差込キャスター 差込部ゴム組付け変更のお詫びとお知らせ

2020年3月吉日
TMEHジャパン株式会社
TEL:0532-34-7668

【2019年10月以前の組付け状態】	【2019年10月以降変更後の組付け状態】

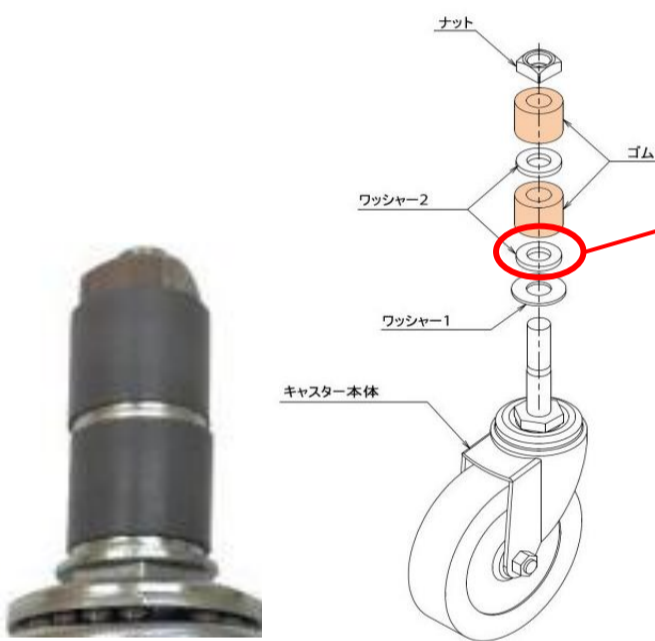
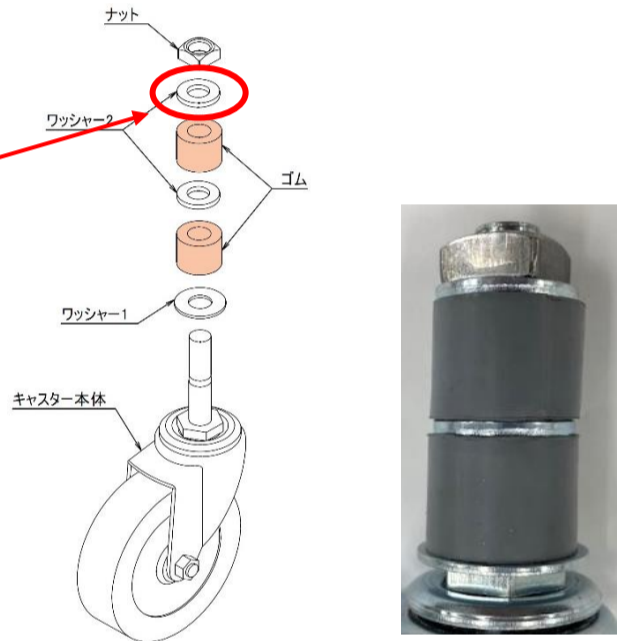
<p>ゴムへ均等に圧力を掛け、変形を防止する様、ワッシャー2の1枚をトップナットの下に変更</p>

※2019年1月発行カタログP132に掲載の「FC-R01」「FS-R01」をご利用の際にも、上記変更後の組付け状態に倣って組付けて頂きます様、宜しくお願い致します。
